## Ruimtelijk advies conceptaanvraag Amsterdams Museum

10 november 2020

Kalverstraat 92 (Z2020-..... tekeningen dd 27 oktober 2020)

Niet akkoord/aanpassen plan: Toevoegen zaal hoek Nieuwezijds Voorburgwal/Sint Luciënsteeg

### *Nieuwezijds Voorburgwal/Sint Luciënsteeg*

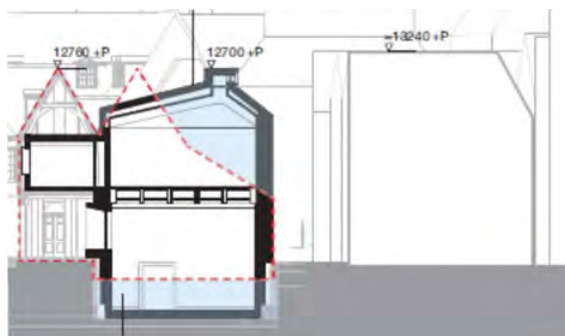
- In de bestaande situatie bevindt zich op de hoek een bouwelement van gemiddelde bouwhoogte, dat een verbinding vormt van de bouwhoogte aan Nieuwezijds Voorburgwal naar het lagere bouwdeel richting de steeg. Het is een getrapte situatie: "hoog-middel-laag". Het nieuwe ontwerp voorziet in een laag schakel-element, vormgegeven als een blokkendoos met een etalageraam, dat klem zit tussen de hoge bebouwing aan de Nieuwezijds Voorburgwal en het nieuwe volume met de zalen in de steeg met het ritme: "hoog-laag-hoog";

- Dit verbindingselement vormt geen harmonische overgang en is geen verbetering van de ruimtelijke situatie op de hoek;
- Het nieuwe volume met de zalen oogt log. Door de grotendeels blinde en vlakke gevel verschijnt het gebouw als één grote wand langs de smalle steeg (ca. 5m breed);

- Deze schaalvergroting past niet in de bestaande binnenstedelijke structuur;
- De bebouwing aan de overkant van de steeg (Sint Luciensteeg 20-24) heeft een bouwhoogte van ca. 14,00/14,85/13,60 meter. Door het plaatsen van het nieuwe volume met een bouwhoogte van ca. 16.45 meter wordt afbreuk gedaan aan het woon- en leefklimaat van de bewoners in deze panden;

- De omkering van de hiërarchie komt met name tot uiting in de gekozen dakopbouw. In vorm en uitwerking is gekozen voor aansluiting op de panden aan de Nieuwezijds Voorburgwal. De gekozen kapvorm mist echter de fijnheid van de kap waaraan gerefereerd wordt, waardoor deze detoneert in het daklandschap, wat met het oog op de structuur en typologie van het gehele complex niet logisch is;

- Op maaiveldniveau is in de steeg een band met puin aangegeven. Onduidelijk is of hier sprake is van transparante ramen. Blinde gevels hebben een negatief effect op de kwaliteit van het gebied op straatniveau en zijn dus niet wenselijk. Komen transparante openingen niet in het geding met de achterliggende functie?

- Een kritische noot wordt gemaakt over de gevelstenen in de huidige gevel langs de steeg. Deze zouden, bij voorkeur op dezelfde plek, terug moeten komen of elders op een gelijkwaardige plek behouden moeten blijven.
